PROGETTO DEFINITIVO

LINEA A.V./A.C. MILANO-VERONA
NODO DI BRESCIA

POTENZIAMENTO INFRASTRUTTURALE DELLO SCALO DI BRESCIA

Documento di riscontro alla Nota del MiTE prot. 4498 del 05.07.2022
Procedura ID: 8380

Figura B.2.1 - Nuovo assetto del sistema della cantierizzazione in corrispondenza dell'Asta 750 (Stralcio IN1M10F53P6CA0000001C)

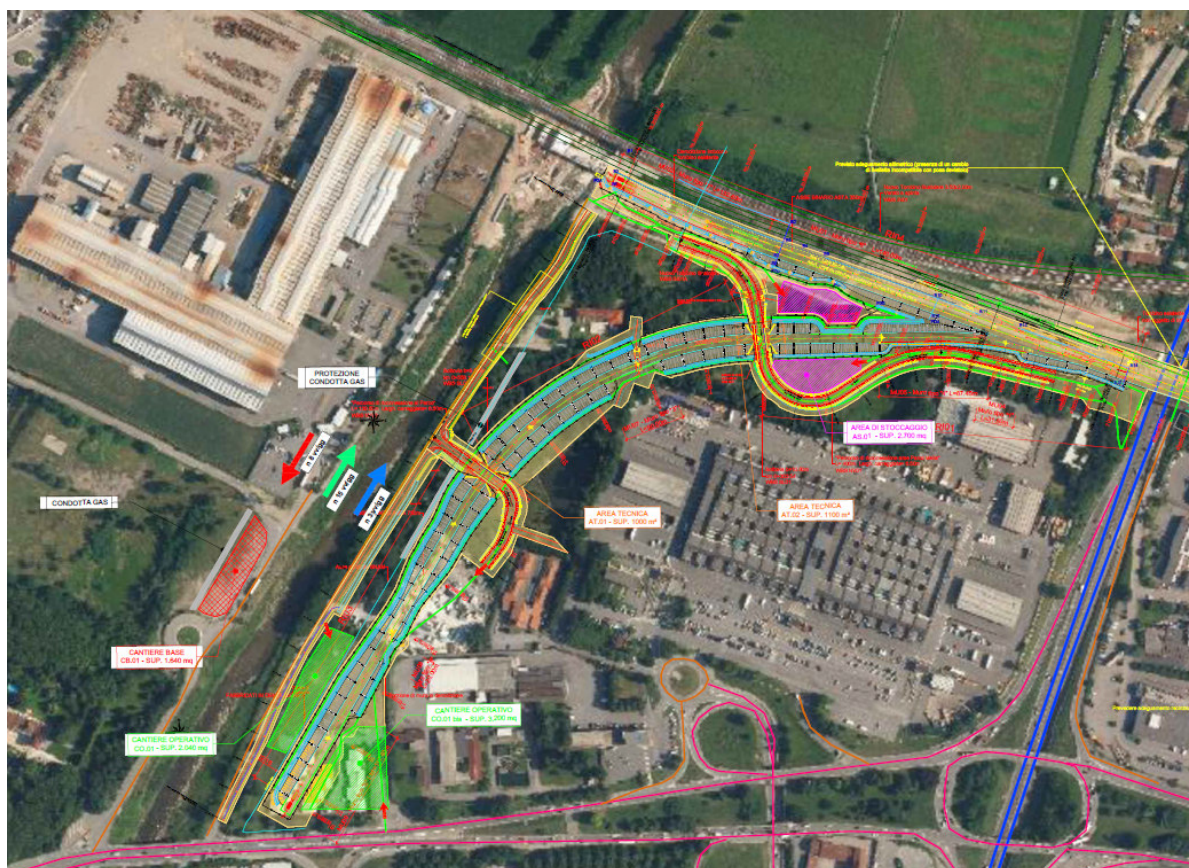
Rif. Oss. MIC 2

Le aree di cantiere AT.01 e AT.02 sono strettamente necessarie alla realizzazione di opere puntuali. Nel caso in questione, sono utilizzate per la realizzazione dei due sottopassi per cui la loro posizione deve essere necessariamente quella già presentata. Per quanto concerne le aree CB.01, CO.01 e AS.01 le aree sono state riallocate come riportato nella figura di seguito

Si veda il doc: IN1M10D53P6CA0000001C – Planimetria delle aree di cantiere e viabilità di accesso

Figura B.4.1 – Articolazione degli interventi di Tipo A

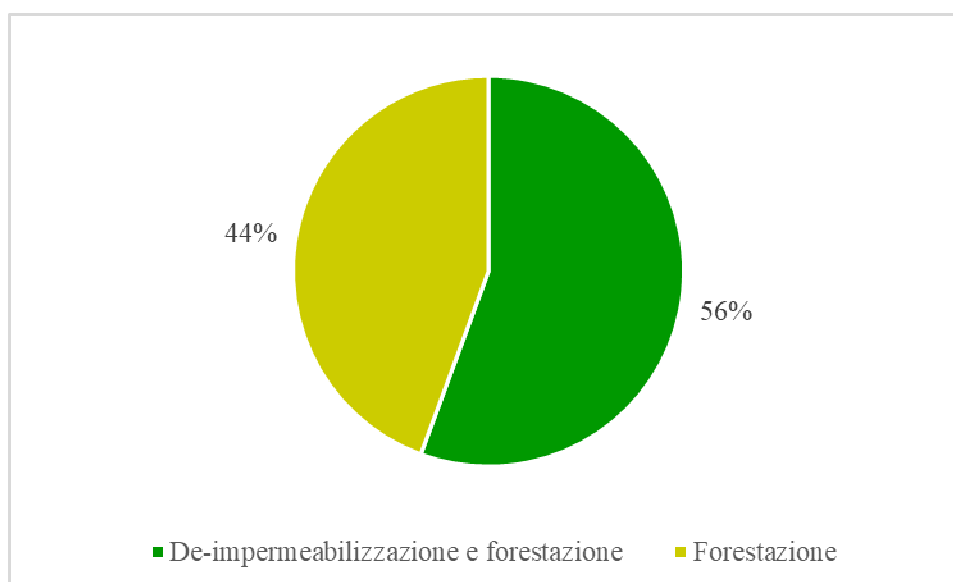
Considerando che la maggiore criticità del progetto sotto il profilo paesaggistico è rappresentata proprio dalla trasformazione di uno spazio ora completamente naturale, seppur intercluso da ambiti molto urbanizzati, si chiede di indicare in relazione e su tavola grafica le forme di compensazione previste rispetto ai tagli delle alberature dell'area vincolata ai sensi dell'art. 142, lett. g) del D.Lgs 42/04

Come si evince dai quantitativi forniti, gli interventi di tipo A1 ammontano a circa il 56% del totale della tipologia A (cfr. Figura B.4.1).
